Dossier n° 26000026/84

**la demande d'autorisation environnementale relative à la réalisation d'un
aménagement urbain « Baie des Princes » concernant un complexe
touristique hôtelier sur la commune d'Orange et le permis d'aménager,
déposés par la société IMMOBILIS**

RAPPORT ET CONCLUSIONS

Figure 5. Cartographie des enjeux batrachologiques hiérarchisés

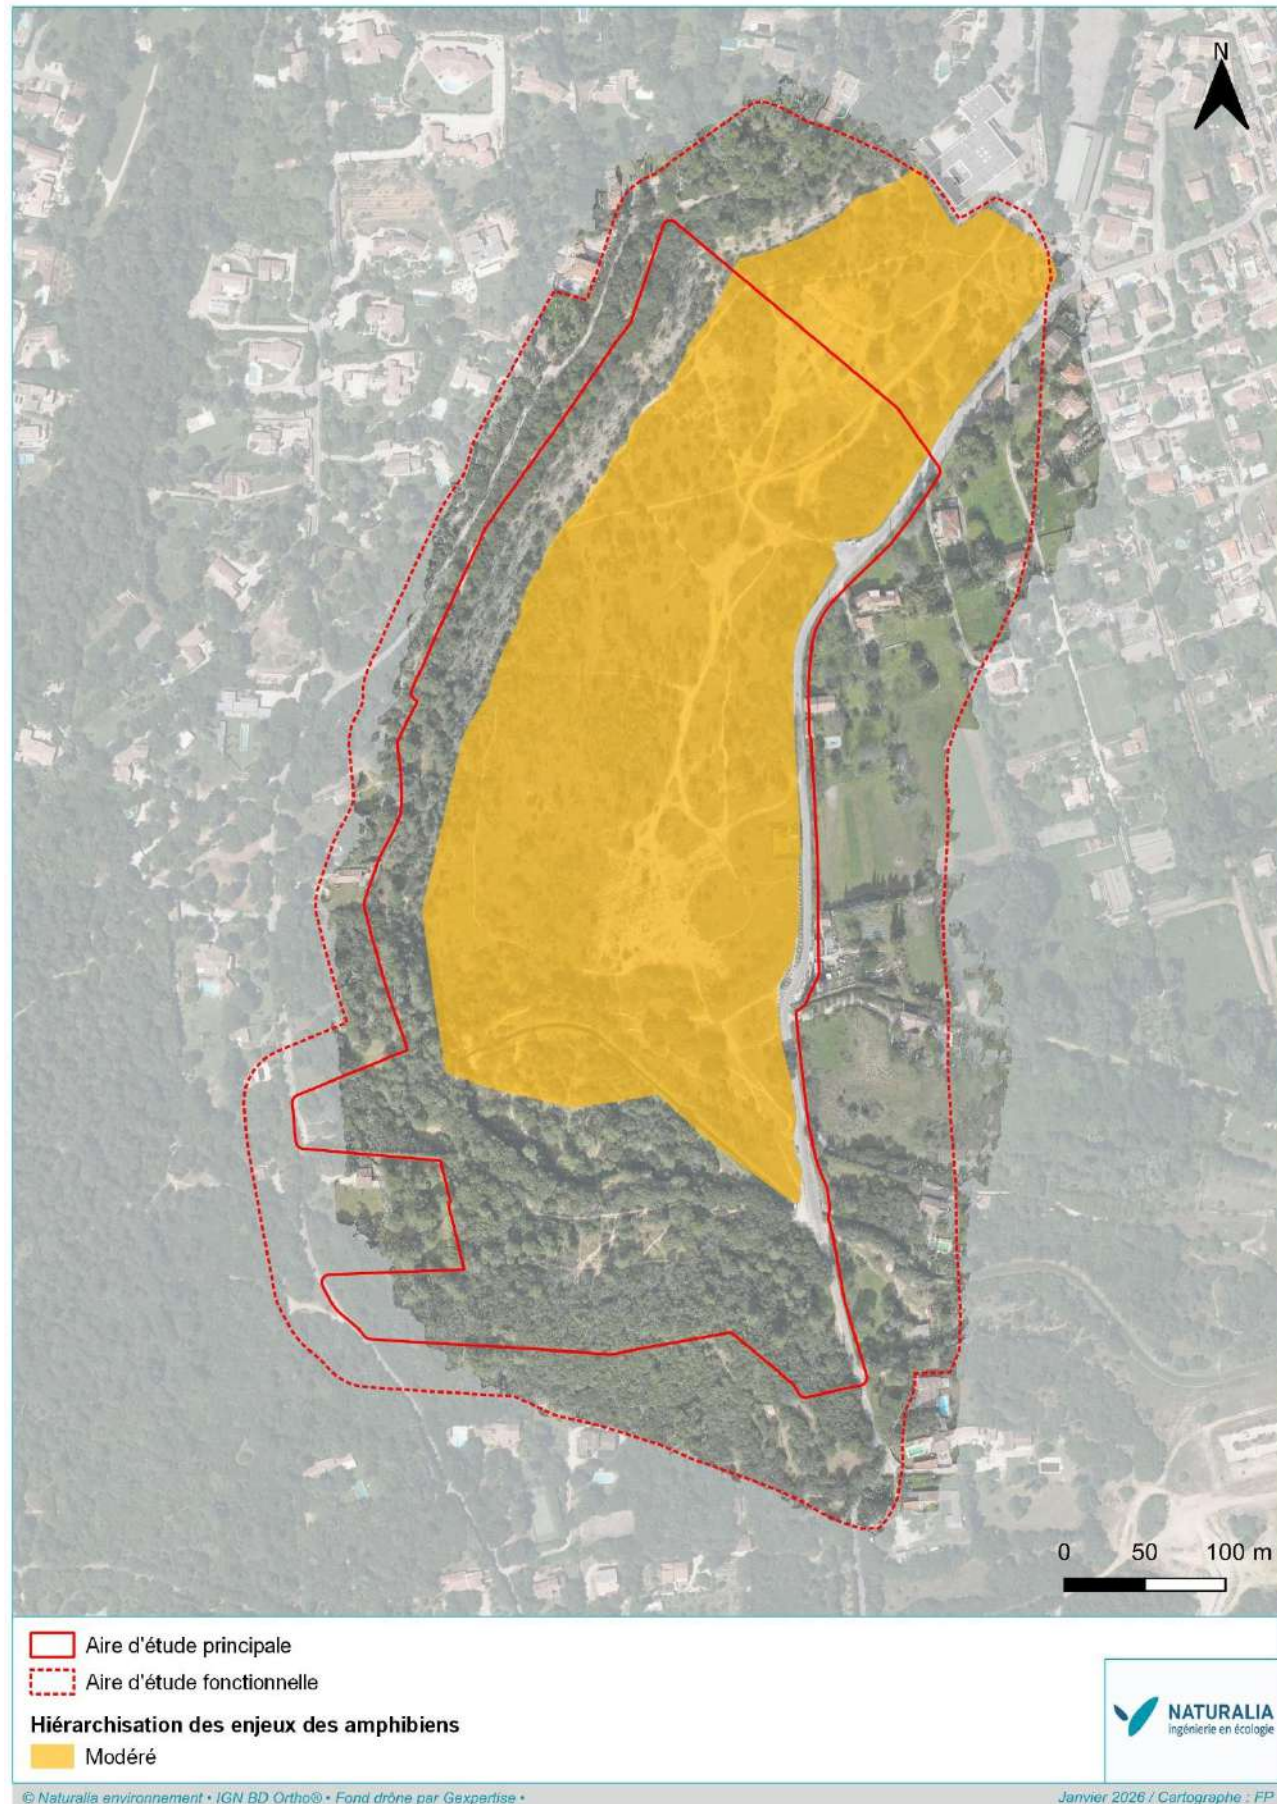
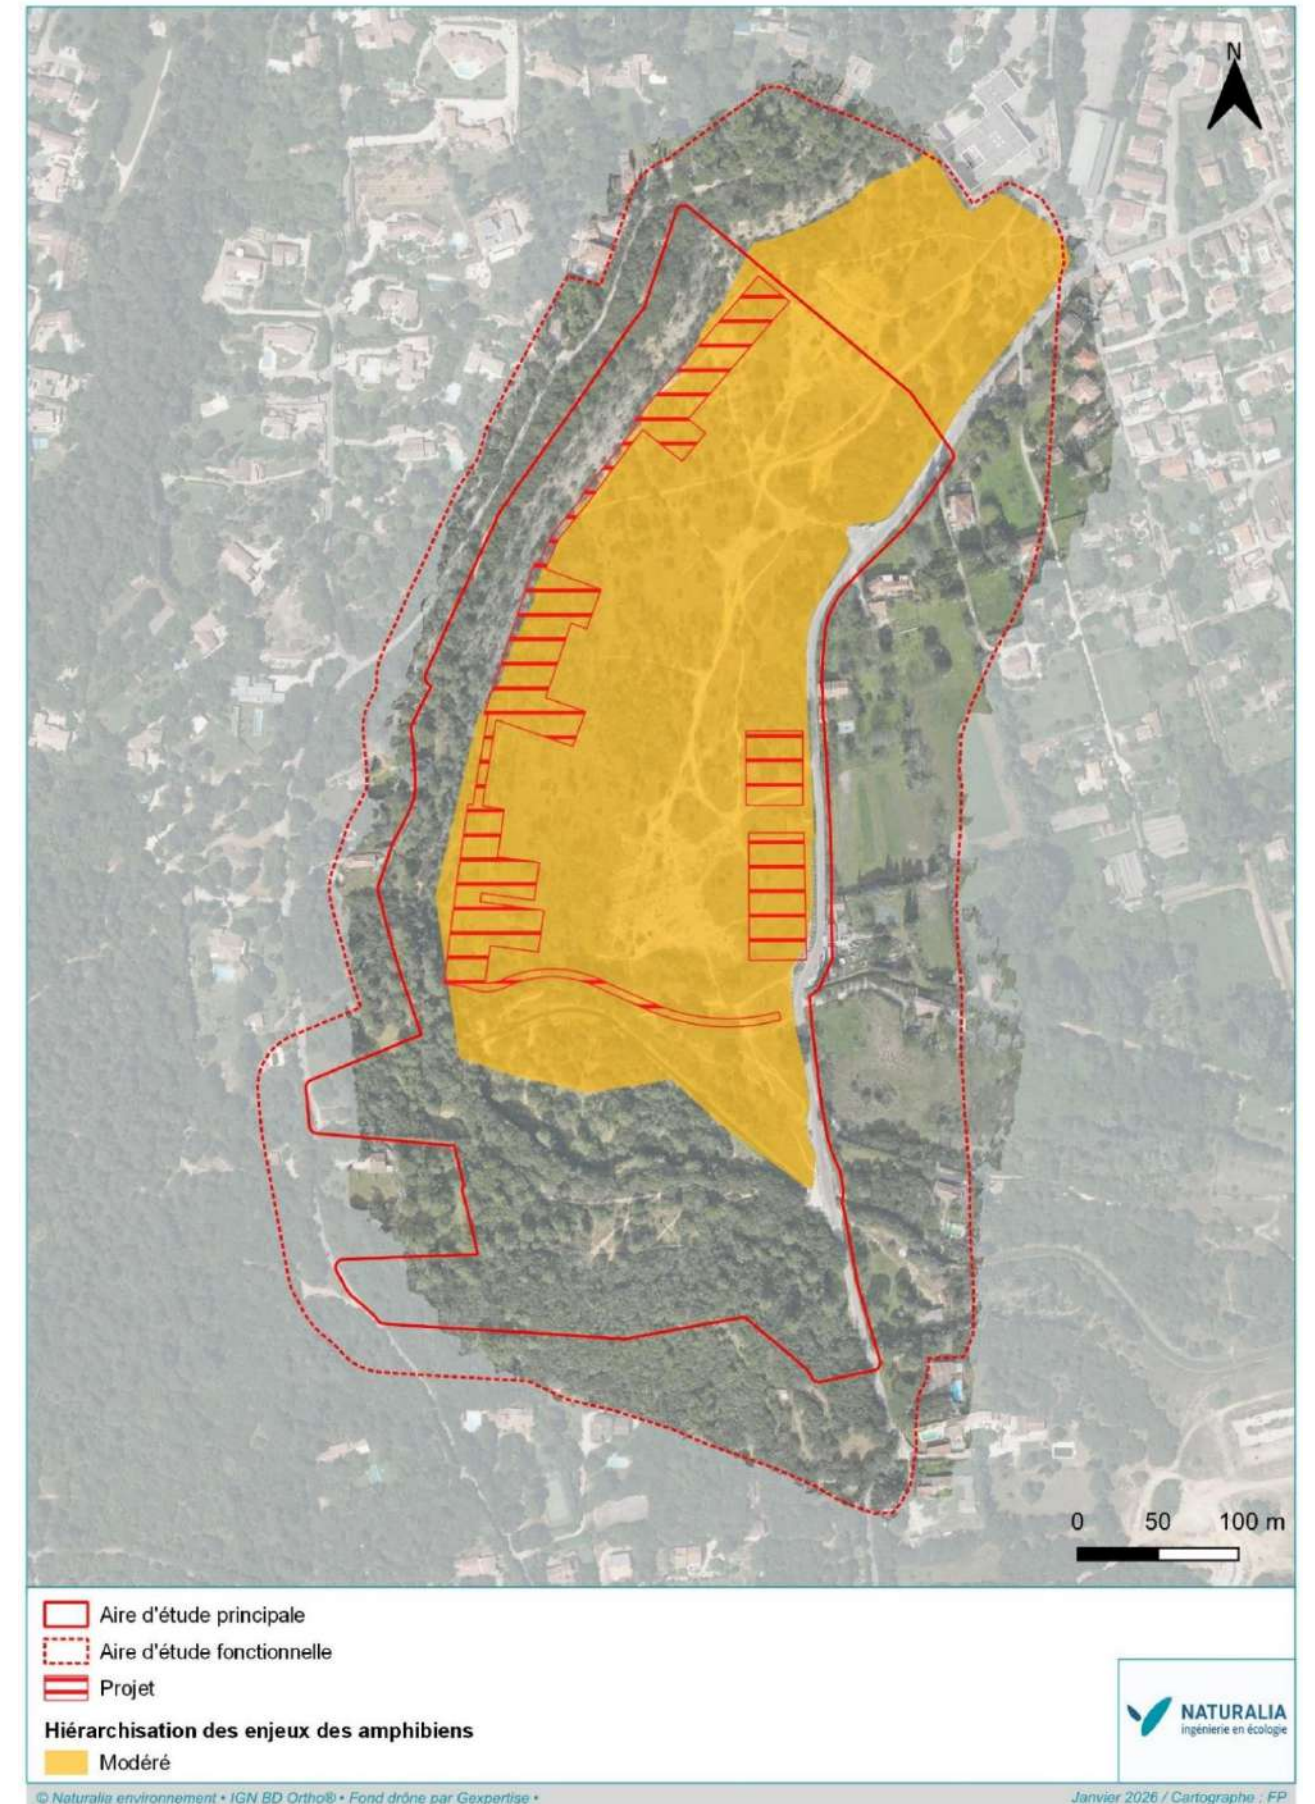
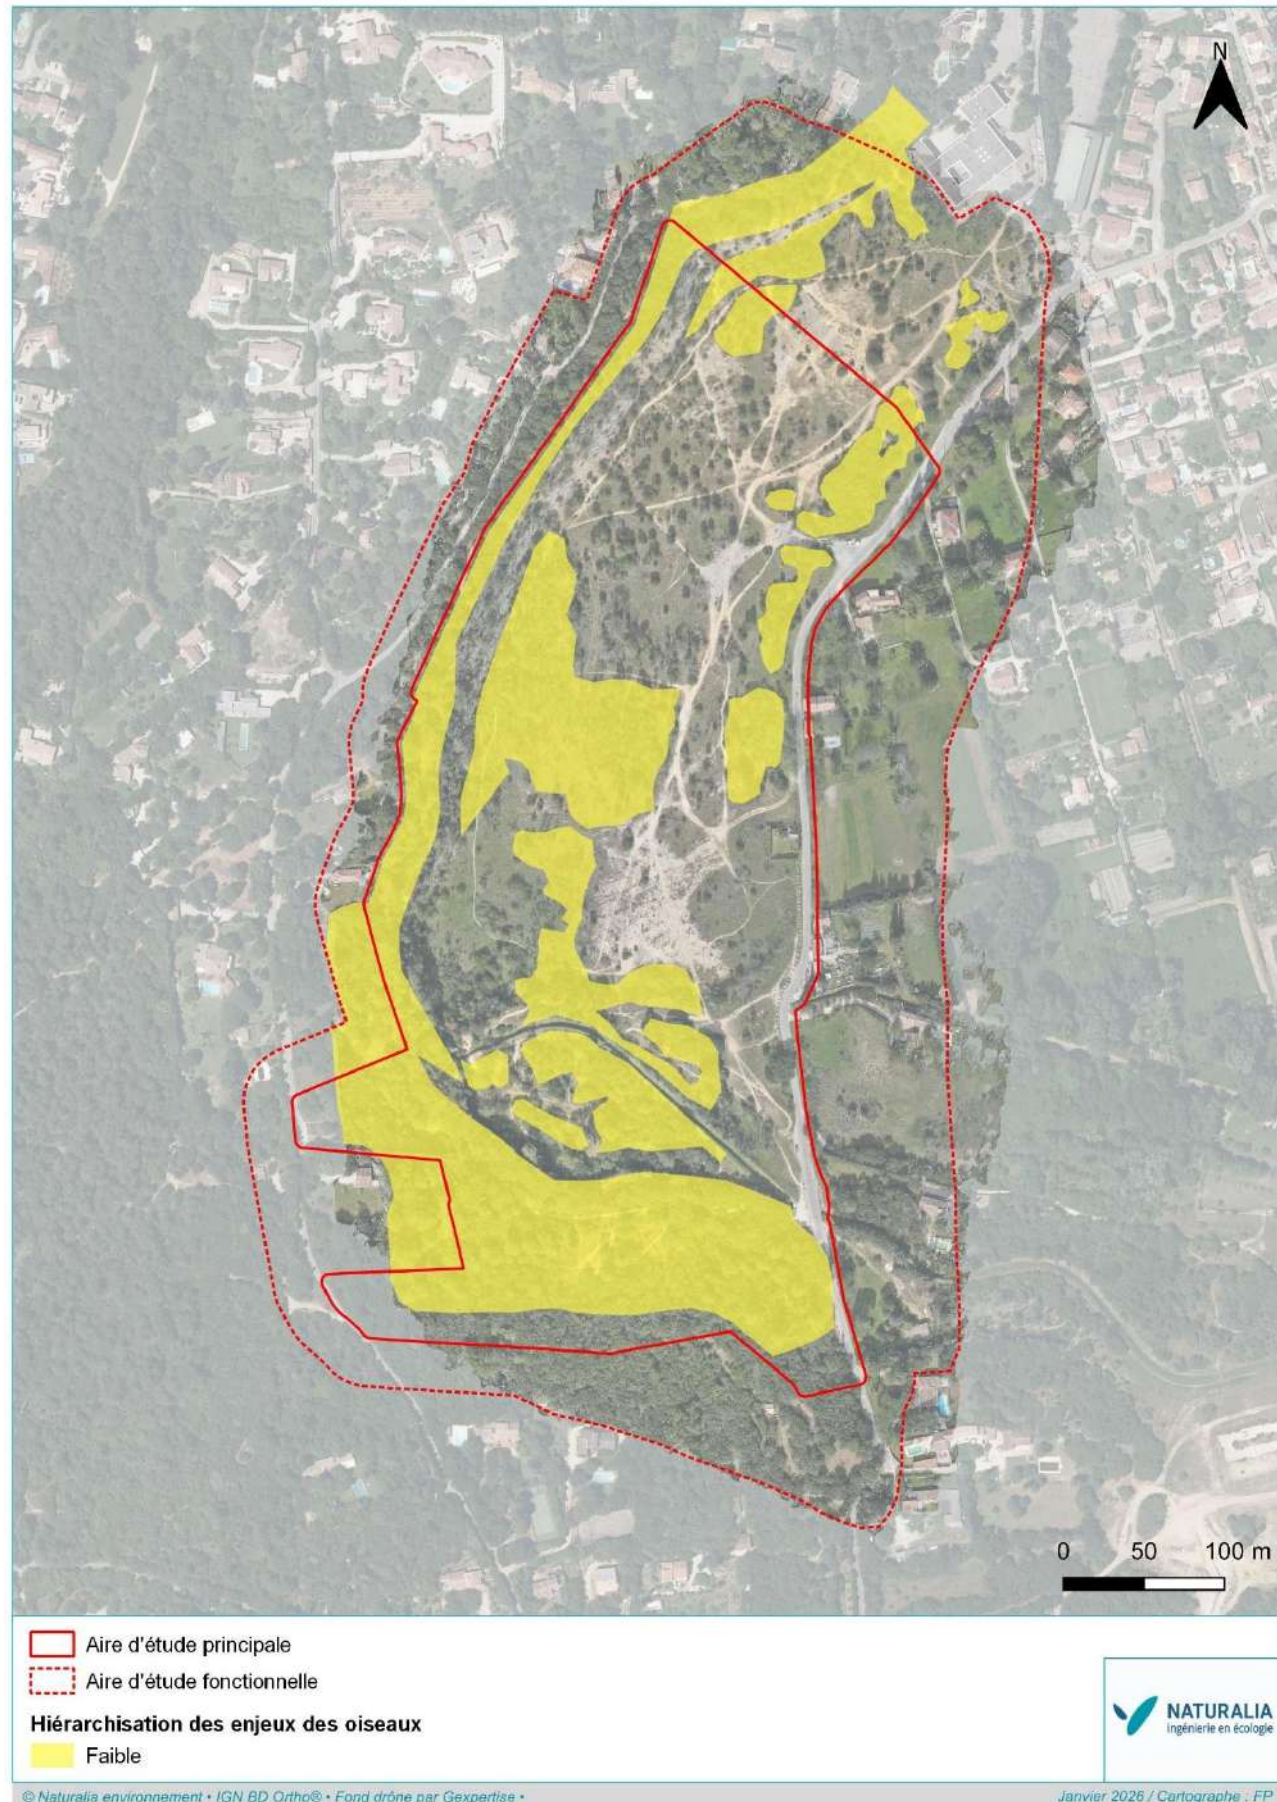
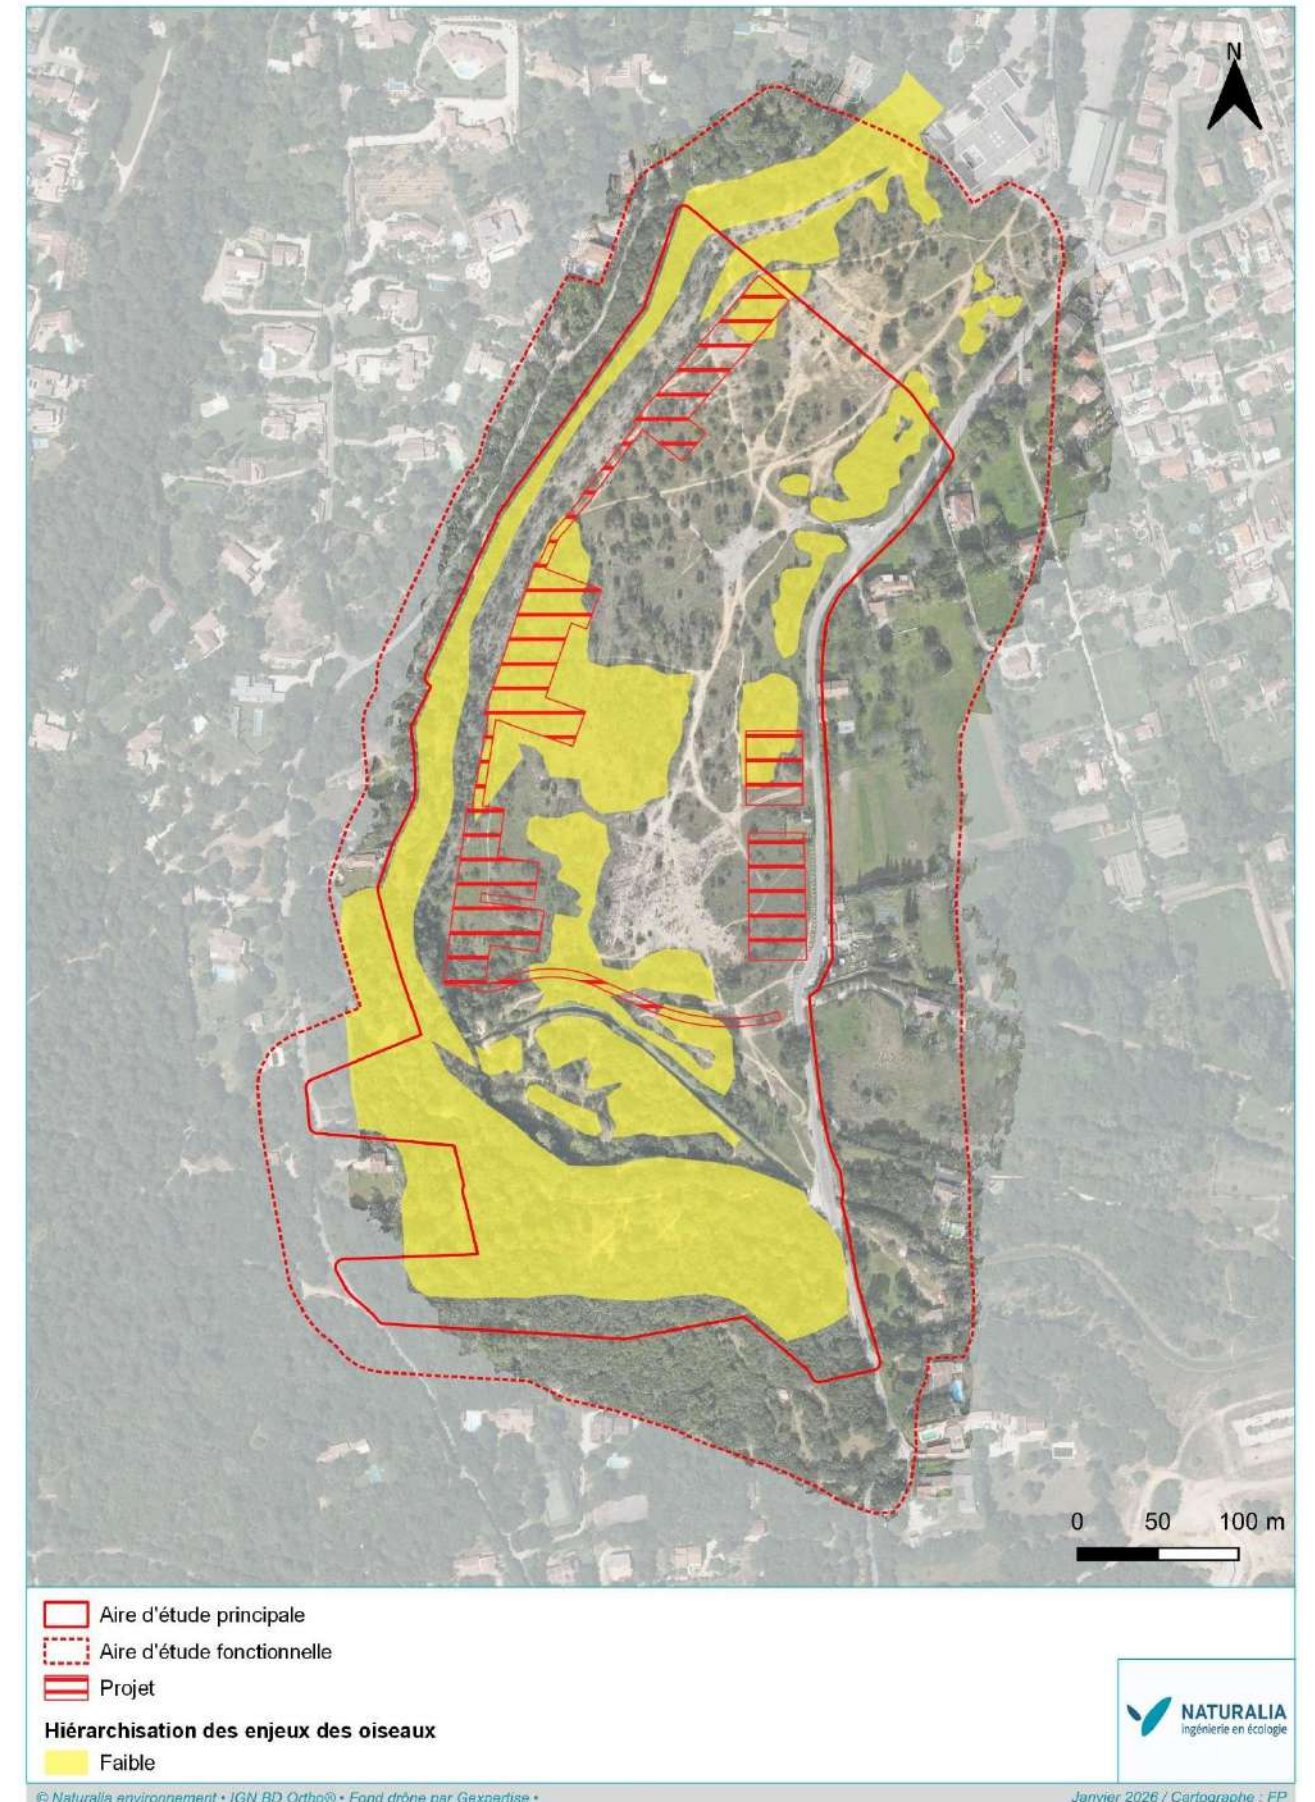
(2) La MRAe recommande de présenter une hiérarchisation cartographiée des enjeux écologiques par groupes d'espèces, ainsi qu'au niveau global du secteur de projet.

Les cartographies des enjeux écologiques par groupe d'espèces (Figures 6 à 15), déjà produites dans le mémoire en réponse à la MRAe, seront intégrées au VNEI.
